泊発電所3号炉審査資料	
資料番号	資料1-7
提出年月日	令和6年2月5日

ヒアリングにおけるコメント回答資料

第1図 上位クラス施設と接続する下位クラス施設の抽出及び評価フローと記載対象となる下位クラス施設の整理

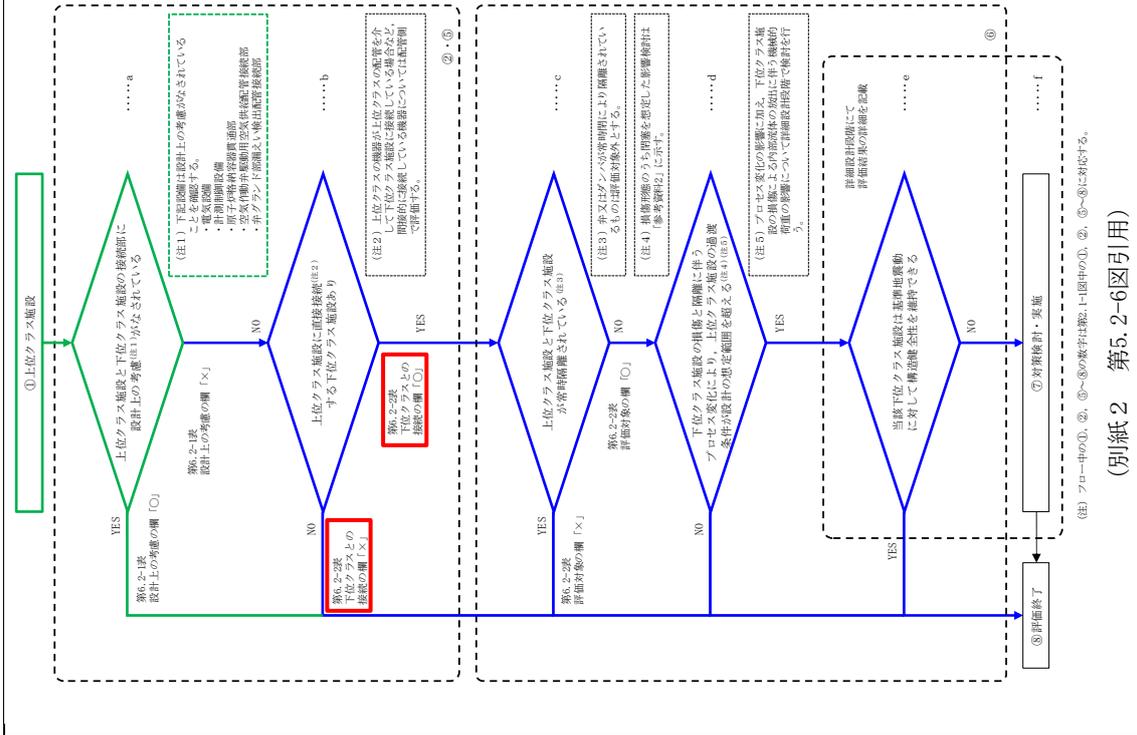
No. 27 (230703-19)	耐震 設計方針	SクラスとCクラスの接続部に関して、一覧表での扱い（明示の仕方）の考え方について整理し、説明すること。
-----------------------	------------	---

A： 上位クラス施設に接続される下位クラス施設については、別紙2本文の第5.2-6図 上位クラス施設と接続する下位クラス施設の抽出及び評価フローに示すとおり、最初に設計上の考慮がなされているかを確認し確認結果を第6.2-1表に示している。次に、設計上の考慮がされていない設備・部位については下位クラスとの接続部を第6.2-2表に示している。

第6.2-2表の記載対象となる設備が評価フロー上でどのように抽出されているかについて、第1図に示す。

なお、上位クラス施設の配管を例にした場合、設計上の考慮がなされている「原子炉格納容器貫通部」「空気作動弁駆動用空気供給配管接続部」「弁グランド部漏えい検出配管接続部」を除き、現時点で判明している設備を第6.2-2表に記載している。

評価フロー a)において、接続部の影響検討を要する上位クラス施設を抽出するため、上位クラス施設と下位クラス施設との接続部における設計上の考慮を確認する。また、上位クラス施設と下位クラス施設の接続を設計上考慮している設備は以下である。

評価フロー b)において、接続部に設計上の考慮がなされていない設備が下位クラス施設と直接接続されているかを確認し、その結果を第6.2-2表に記載している。また、第6.2-2表は、上位クラス施設に直接接続する下位クラス設備を網羅的に抽出した結果を示した表となっている。
